# NIN-Know-how 182

## 1 Fehlerstromschutzeinrichtung vs. Wechselrichter

## 2 TN-C vs. TN-S

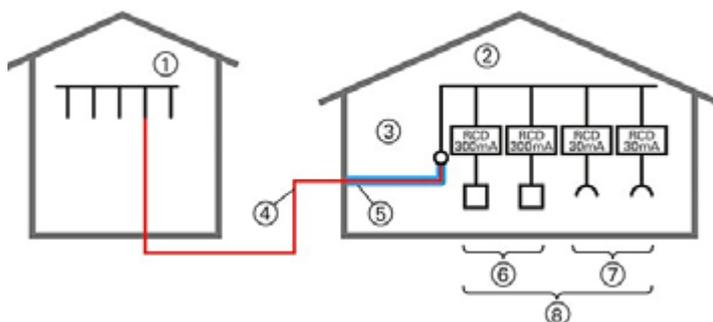
In einem Stallneubau haben wir einen 110-kVA-Wechselrichter, die Zuleitung ist von der Elektroverteilung komplett im Beton verlegt und der Wechselrichter ist an der Aussenfassade (Betonwand) montiert. Die Leitung ist somit vor Nagetieren geschützt und befindet sich nirgends in einem feuergefährdeten Bereich. Kann hier auf den RCD / FI verzichtet werden? Die Norm sagt nein, der gesunde Menschenverstand sagt Ja. (M. F. per Mail)

Ziel der in der NIN geforderten Fehlerstrom-Schutzeinrichtung ist es, Brände infolge von Isolationsfehlern zu verhindern. Isolationsfehler in landwirtschaftlichen Anlagen entstehen häufig durch mechanische Beschädigungen der Leitung oder durch Nagetiere, die die Isolation anfressen. Durch die Verlegung in Beton wird das Risiko von Isolationsfehlern auf ein akzeptables Minimum reduziert. Bei genauer Betrachtung des Artikels 7.05.2.1.1 wird definiert, welche Räume,

Wenn Sie nun für sich bestätigen können, dass sich die Elektroverteilung in keinem Raum, Ort oder Bereich befindet, der unter 7.05.2.1.1 aufgeführt ist, dann handelt es sich nicht um einen landwirtschaftlichen oder gartenbaulichen Betrieb. Gleiches gilt für die Aussenfassade.

Wenn Sie jedoch jede Diskussion im Keim ersticken wollen, können Sie natürlich eine Verteilungsleitung von der Hauptverteilung aus verlegen. In 7.05.4.1.1 ist festgelegt, dass in diesem Fall unter Berücksichtigung der oben genannten Punkte (vollständiger Schutz vor mechanischer Beschädigung und Verhinderung des Eindringens von Nagetieren) auf den RCD-Schutz verzichtet werden kann.

D. h. Sie müssten lediglich im Aussenbereich vor dem Wechselrichter eine kleine Schaltgerätekombination (z. B. für/mit Wartungsschalter?) montieren und hätten dann keinen Endstromkreis mehr, sondern eine Verteilungsleitung.

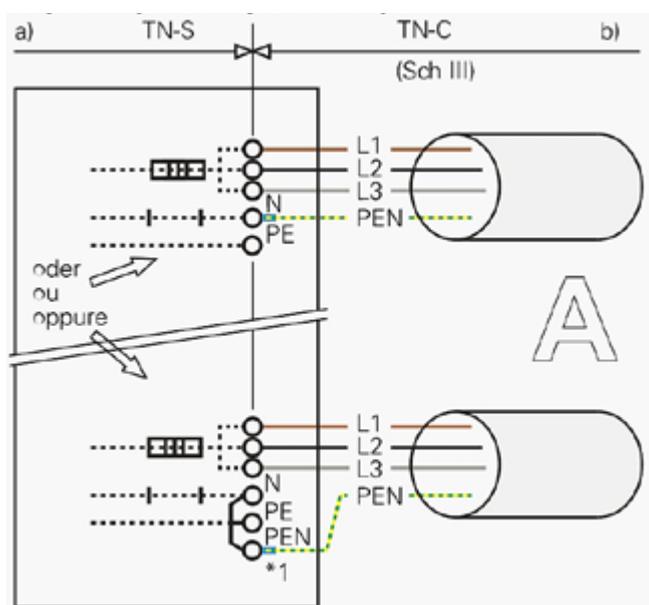
Wir haben in einer grossen Industrieanlage ein Kabel älteren Datums (vermutlich 60er- oder 70er-Jahre). Dieses wurde vom Kontrolleur im Rahmen einer Abnahmekontrolle beanstandet. Es ist an die HV angeschlossen, die 2011 komplett erneuert wurde. Nun wurde auch die UV erneuert und auf den neuesten Stand der Technik gebracht und genau bei dieser Kontrolle wurde das Kabel beanstandet, da es sich um ein 4-adriges Kabel handelt. Was ist eure Meinung zu diesem Mangel? Ist das rechtens? (C. S. per Mail)

Ein Kabel in diesem Alter ist schon seit Jahren «End of Life»! Wenn es sich noch um

Solange dieses Kabel nicht bewegt wird, ist alles im grünen Bereich, wird dieses Kabel jedoch gebogen und / oder gezogen, was beim Anschluss / Austausch einer Haupt- und/oder Unterverteilung fast unvermeidlich ist, ist die Wahrscheinlichkeit gross, dass der Bleimantel bricht. Dadurch kann Feuchtigkeit eindringen und in wenigen Jahren verringert sich der Isolationswiderstand ( $R_{iso}$ ) bis hin zum schlimmsten Fall, dem Kurzschluss.

Aber der Kontrolleur/Sicherheitsberater hat wahrscheinlich etwas anderes bemängelt. Die Hauptverteilung wurde 2011 erneuert und in TN-S ausgeführt. An eine so erneuerte HV dürfen alte Anlagenteile angeschlossen werden, die noch in TN-C ausgeführt sind. Es ist auch gestattet, eine neue in TN-S erstellte Anlage oder SGK mit einem alten 4-adrigen TN-S Kabel anzuschliessen, wenn diese von einer TN-C Anlage gespiesen wird.

Es ist jedoch nicht gestattet, einen zuvor in N und PE aufgetrennten PEN wieder zusammenzuführen und den Neutralleiter nachträglich wieder mit Erde zu verbinden, oder einfacher ausgedrückt, von TN-C auf TN-S und wieder zurück auf TN-C. Vergleiche dazu den Artikel NIN I NIBT 5.4.3.4.3 Nach den beigefügten Unterlagen ist aber genau dies geschehen, weshalb dies vom Kontrolleur/Sicherheitsberater zu Recht beanstandet wurde. ■
